**築川ダム計画の問題と築川の治水対策について
ダイジェスト版**

2004年7月

著者 国土問題研究会

発行 築川のダムと自然を考える市民ネットワーク

図 - 2.3 築川のカバー率と流量の関係

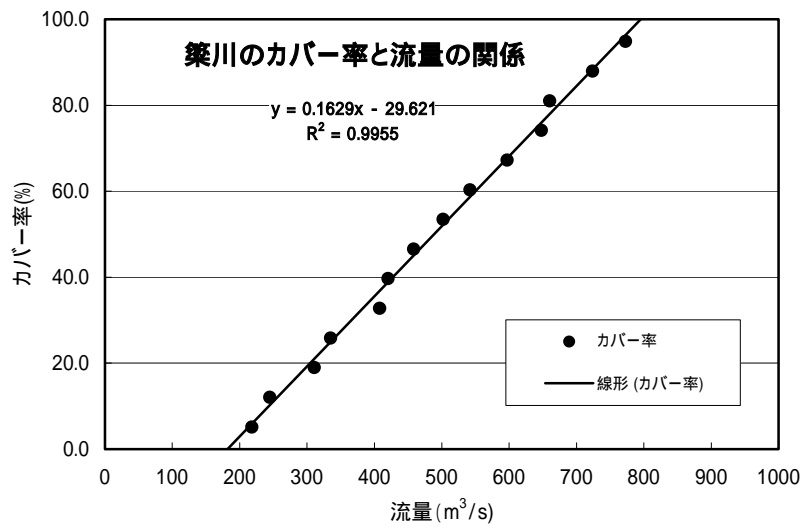
流出計算に採用された「昭和 33 年 9 月 17 日降雨」は、下流部の盛岡での降雨量が流域平均よりも 30% 程多くなっており、また計画降雨量への引き伸ばし率が 1.907 倍になっている。このような特殊な降雨パターンを採用したために、ピーク流量に関しては 100 年確率より相当過大な流量が算定されていると考えられる。

カバー率 94.8% に対応する基本高水流量が治水計画に採用された。カバー率という見地から見ても岩手県の治水計画における 780 m³/s という基本高水流量は過大であると言える。したがって、基本高水流量の見直しをする必要がある。

1) 基本高水流量として、「建設省河川砂防技術基準(案)」で妥当とされているカバー率 70%程度の流量を採用することが可能である。この場合には、県の行った流出計算結果を前提として基本高水流量は $610 \text{ m}^3/\text{s}$ となる。

図 - 3.1 増額した事業費の内訳

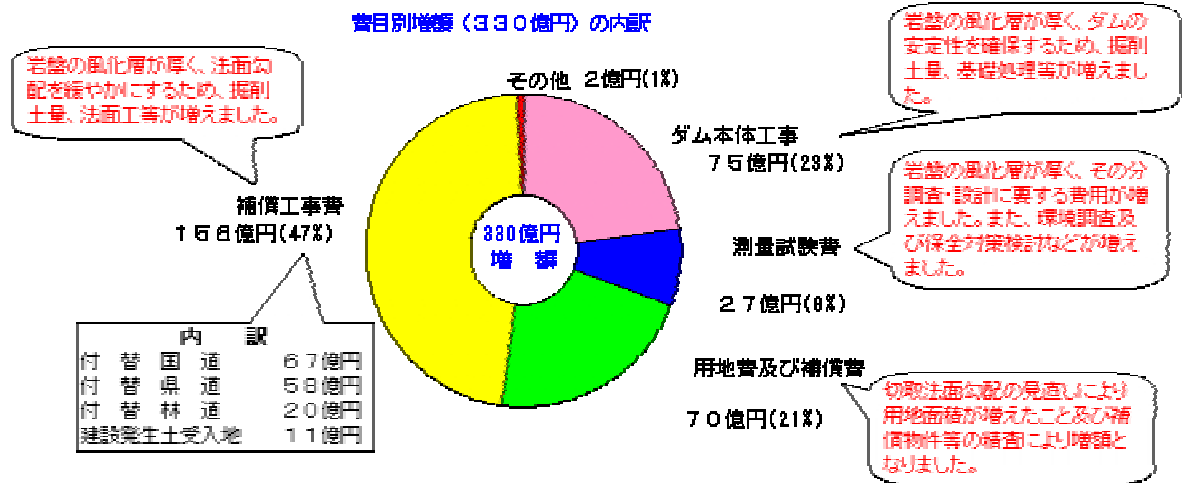
築川ダム事業については、2001 (平成 13) 年度に 340 億円から 670 億円へと倍増するような見直しが行われている。

その理由の部分では、ダムサイトの地質の問題を挙げている。実施調査着手後 20 年近くも経過し、本体にも着工しようとするような段階でこうした基本的な事項の見直しが入るのは問題があると言える。また、この増額分の内訳の中で、ダム本体に関わる金額は 75 億円であるが、国道等の付け替え工事によるものが全体の 4 分の 3 にもなる巨額なものとなっていることが注目される。

図 - 3.3 費用比較表（見直し前）

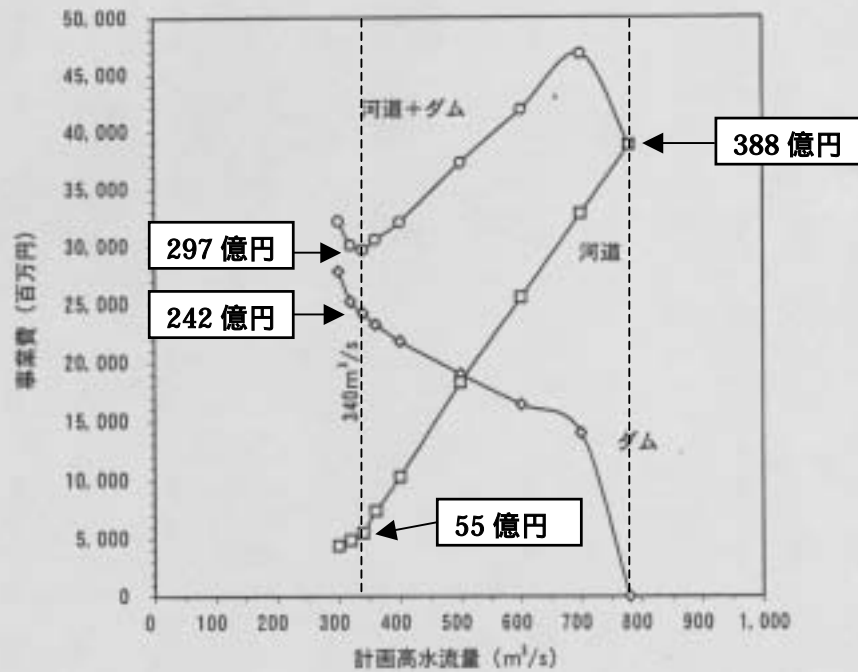
岩手県は、「治水経済調査」(平成 13 年)において現行の「ダム + 河道改修」案を前提として、河道への配分流量をどう設定するかという比較検討に加えて、河川改修単独案や放水路トンネル

案等他の治水対策案との比較検討を行ったとしている。上記のように、ダム事業費が 670 億円に倍増したのであれば、「河道改修単独案」(平成 9 年の「全体計画」では 388 億円)の方が経済的に有利である。しかし、「治水経済調査」では比較対象とした「河道改修単独案」についても、その費用をほぼ倍増させて「比較検討」している。このようなやり方には大きな疑問がある。
